TERMINAL GNL NEL PORTO CANALE DI CAGLIARI PROGETTO AUTORIZZATIVO

MODULO 3 - ANALISI DEL RISCHIO-ALLEGATO 3.2 - FOGLI DI LAVORO DELL'HAZOP

7 - RAPPORTO PRELIMINARE DI SICUREZZA

D 07 RI 31 ADR R00

**P&ID VAPORIZZATORI AD ARIA AMBIENTALE
 09 - DIAGRAMMI DI FLUSSO**

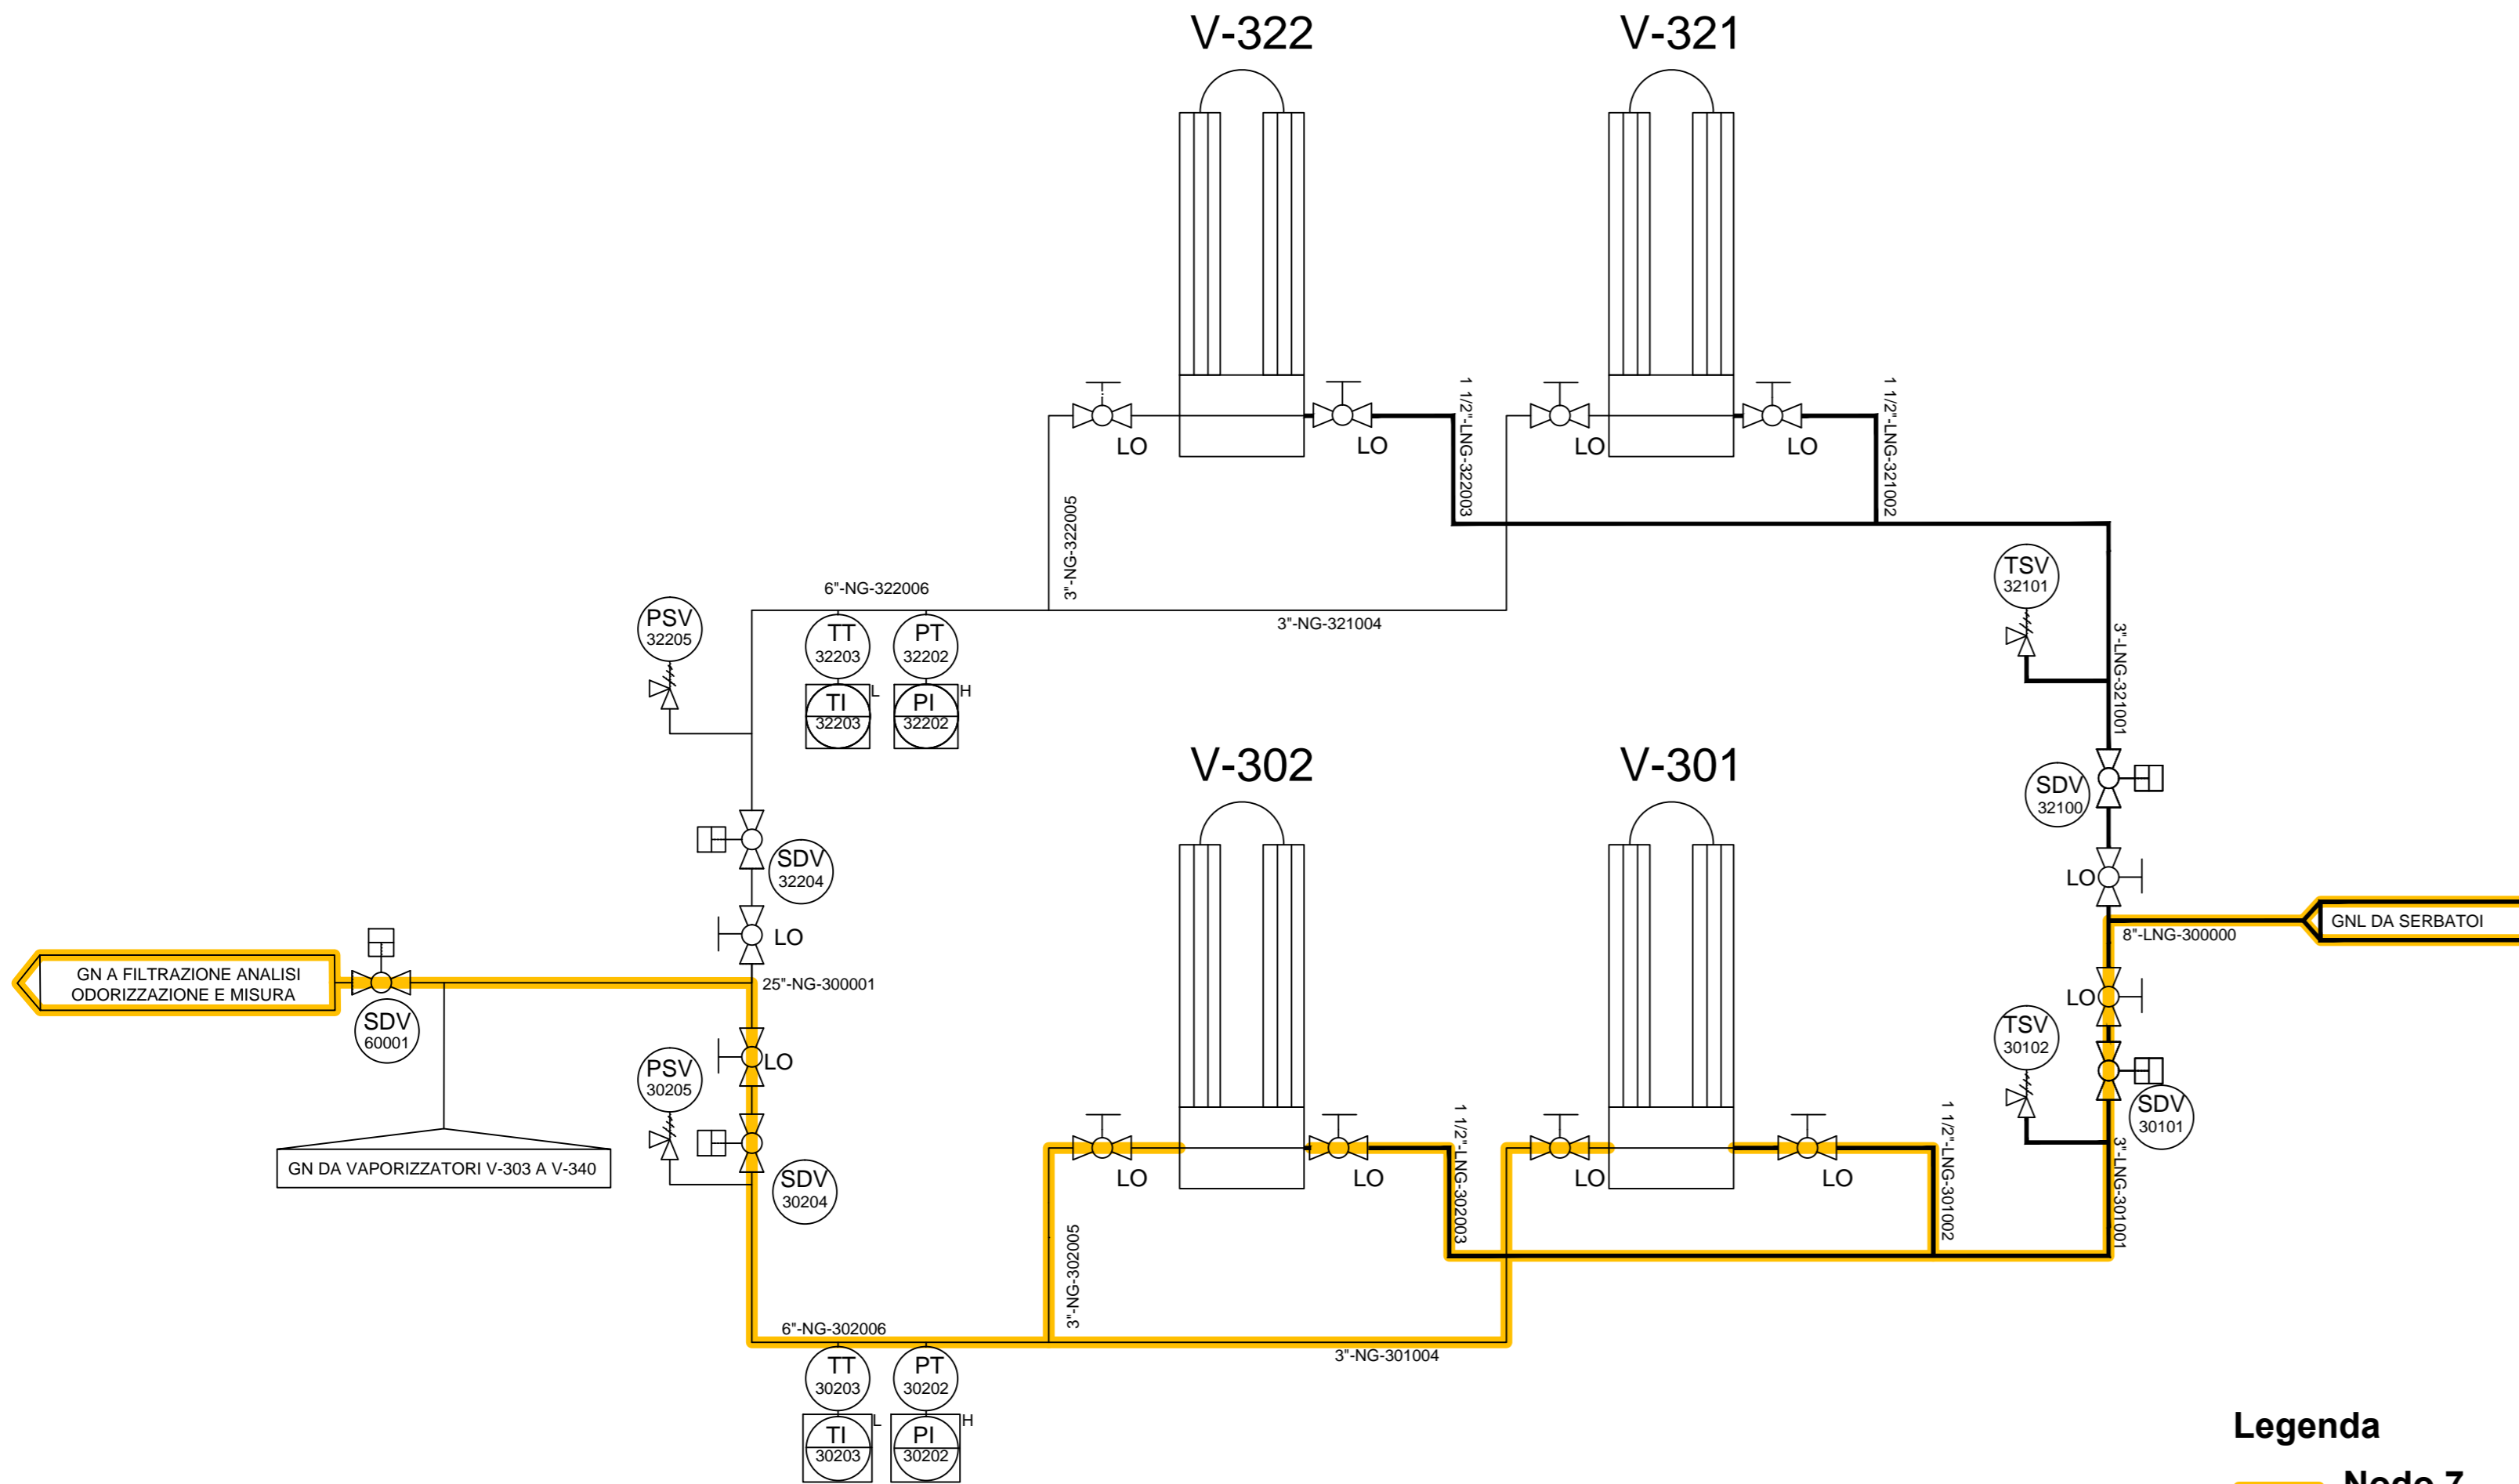
Parametro	Parola guida	#	Cause	Conseguenze	Protezioni / Note	Raccomandazioni	Rif.
Flusso	No	1	Non significativo nel nodo in esame.				
Flusso	Meno	1	Non significativo nel nodo in esame.				
Flusso	Più	1	Non significativo nel nodo in esame.				
Flusso	Inverso	1	Non significativo nel nodo in esame.				
Flusso	Maldiretto	1	Non significativo nel nodo in esame.				
Temperatura	Più	1	Non significativo nel nodo in esame.				
Temperatura	Meno	1	Malfunzionamento della logica con mancata azione di switch ad altra coppia di vaporizzatori.	Diminuzione di efficienza dei vaporizzatori con mancata vaporizzazione del GNL e conseguente possibile fase liquida in uscita dai vaporizzatori.	TI-30203 in uscita dalla coppia di vaporizzatori con indicazione ed allarme di bassa temperatura riportato a DCS .		
Pressione	Più	1	Chiusura delle SDV in caso di isolamento della coppia di vaporizzatori con conseguente intercettazione del tratto dei vaporizzatori .	Aumento della pressione nel tratto intercettato con possibile sovrappressione.	PI-30202 con indicazione ed allarme di alta pressione riportato a DCS. PSV-30205.

**P&ID GESTIONE BOG
 09 - DIAGRAMMI DI FLUSSO**

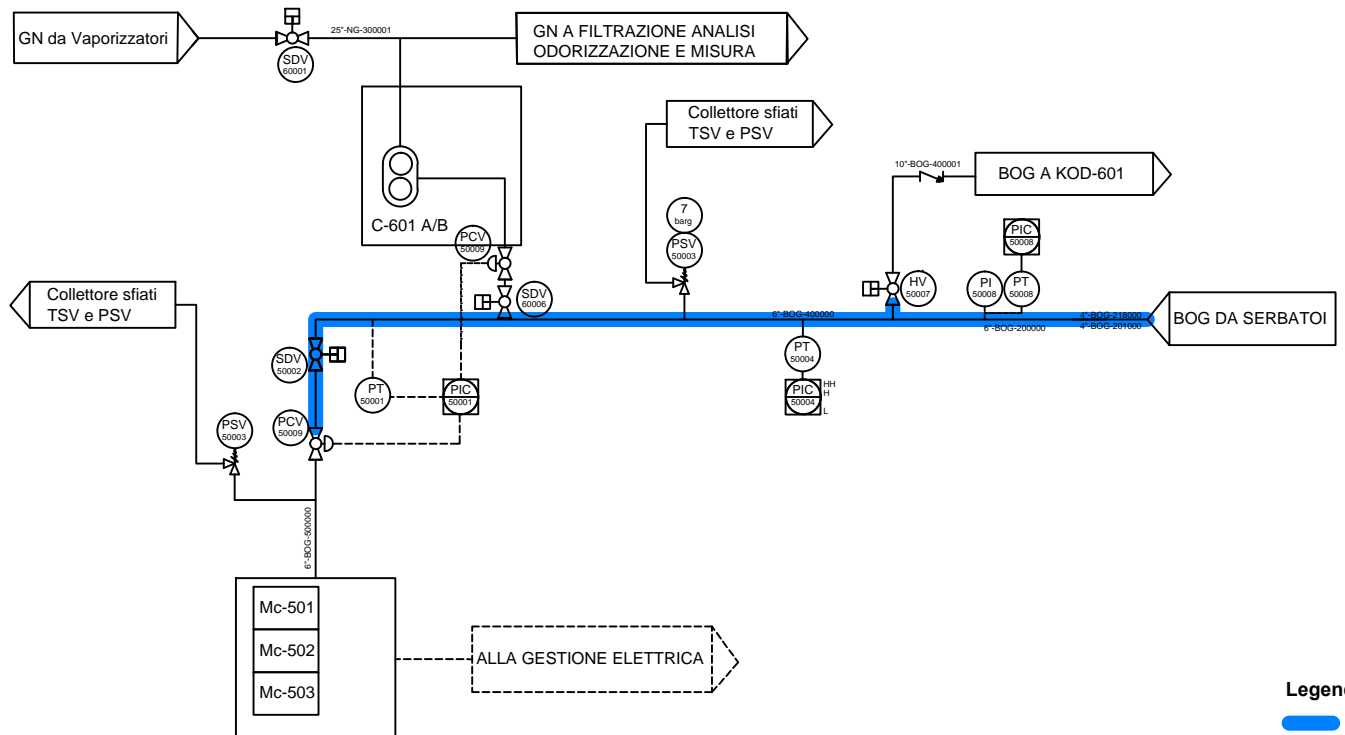
Temperatura	Più	1	Non significativo nel nodo in esame.			
Temperatura	Meno	1	Non significativo nel nodo in esame.			
Temperatura	Criogenico	1	Non significativo nel nodo in esame.			
Pressione	Più	1	Sovrariempimento serbatoi con invio liquido a rete BOG (riferimento Livello Più Nodo #4).	Superamento della DP della tubazione.	Vedere Livello Più nodo#4. Sistema di regolazione della pressione collettore BOG (compressore combustione, motori). PI con allarme di alta pressione riportata a DCS. Presenza PSV-50003.	
		2	Malfunzionamento del sistema regolazione pressione del collettore BOG.	Superamento della DP della tubazione.	il sistema di regolazione previsto ad elevata affidabilità. PI con allarme di alta pressione riportata a DCS. Presenza PSV-50003.	
		3	Fermata compressore C-601.	Superamento della DP della tubazione.	Sistema di regolazione della pressione collettore BOG (motori combustione). PI con allarme di alta pressione riportata a DCS. Presenza PSV-50003.

Pressione	Meno	1	Malfunzionamento del sistema di regolazione della pressione.	Non significative dal punto di vista sicurezza.	PI-50004 con allarme di bassa pressione riportata a DCS.	
		2	Malfunzionamento in apertura PCV-50006.	Perdita economica dovuto a sfioccolamento indesiderato.	PI-50004 con allarme di bassa pressione riportata a DCS.	
Livello	Più	1	Non significativo nel nodo in esame.			
Livello	Meno	1	Non significativo nel nodo in esame.			
Livello	No	1	Non significativo nel nodo in esame.

Studio	Terminale Costiero GNL - Cagliari	Nodo	Gestione BOG	
Cliente	ISGAS			
Impianto	Terminal GNL	Intenzione	Gestione del BOG	
Riunione n° / data	11/05/2017	Temperatura operativa / progetto	OT: -130°C	
Leader- Segretario	A. Cherici / E. Casu	Pressione operativa / progetto	OP: 7 barg (max)	
		Portata operativa / progetto	OF: 500 m3/h	
Team	Vedi Attendance list	Disegno n.	D_09_DF_07_PID_R00 revA	
Note	Gli skid dei motori a combustione e dei sistema di compressione sarà analizzato una volta disponibili i PID degli skid.			Nodo #06
